Tuinwijkroute

Dimitri van Veen

Gemeente Utrecht

Alternatief Fietzersbond

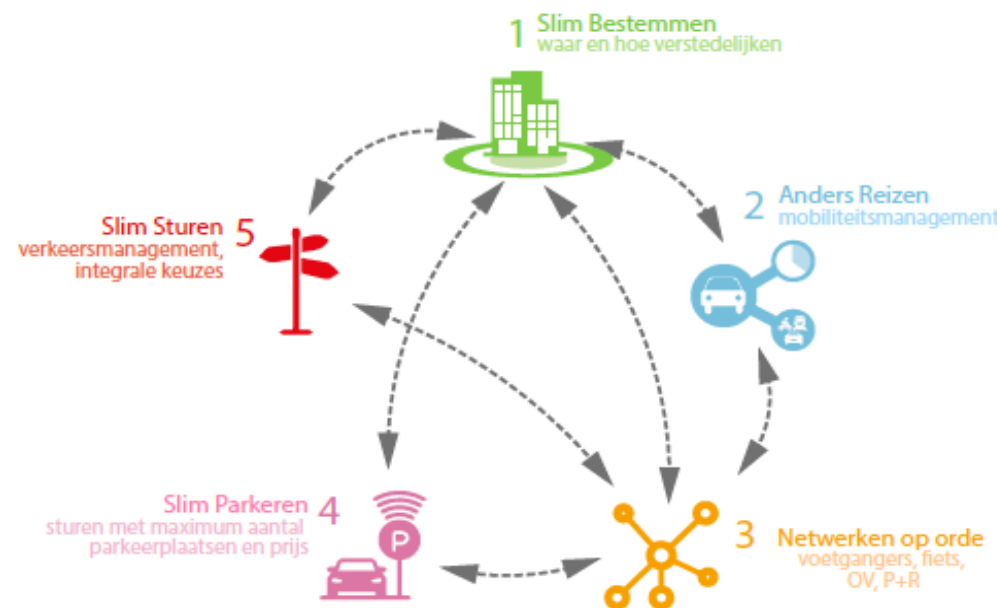
- Gaat uit van het “*veiligste ontwerp*”
- Focust zich op optimale verkeersveiligheid, maar heeft minder oog voor andere belangen *binnen* Mobiliteit
- Houdt minder goed rekening met de integrale belangenafweging *tussen* thema's onderling en met verdeling van de lasten waar de gemeente voor staat.
- Onderschat het benodigde ruimtebeslag stevig
- Onderschat de functie van de Tuinwijkroute als buurtontsluitingsweg
- Stelt een wegbreedte en inrichting voor die minder goed tegemoet komt aan het OV en aan de functie van buurtontsluitingsweg
